Vysvětlení, doplnění nebo změna zadávací dokumentace č. 2

Veřejná zakázka	Rekonstrukce ledové plochy včetně technologie
Zadavatel	Bruslařský klub Nová Paka, z. s., IČO 47474335, se sídlem Havlova 1795, 509 01 Nová Paka
Způsob zadání	Otevřené řízení v nadlimitním režimu zakázky na dodávky

VZDUCHOVÝ CHLADIČ

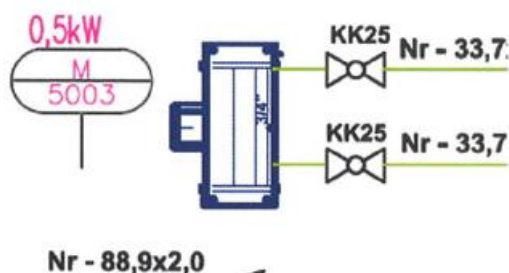
Součástí ZD je projektová dokumentace, v části 51 – technologie chlazení je na výkrese: D1.01_5.103_03_01_2021_ZS NOVÁ PAKA_SCHÉMA_MONTÁŽE_A1-Model, uveden vzduchový chladič, ve výkazu výměr není tento vzduchový chladič uveden.

Je tento vzduchový chladič součástí díla? V případě, že je součástí díla, žádáme o doplnění výkazu výměr.
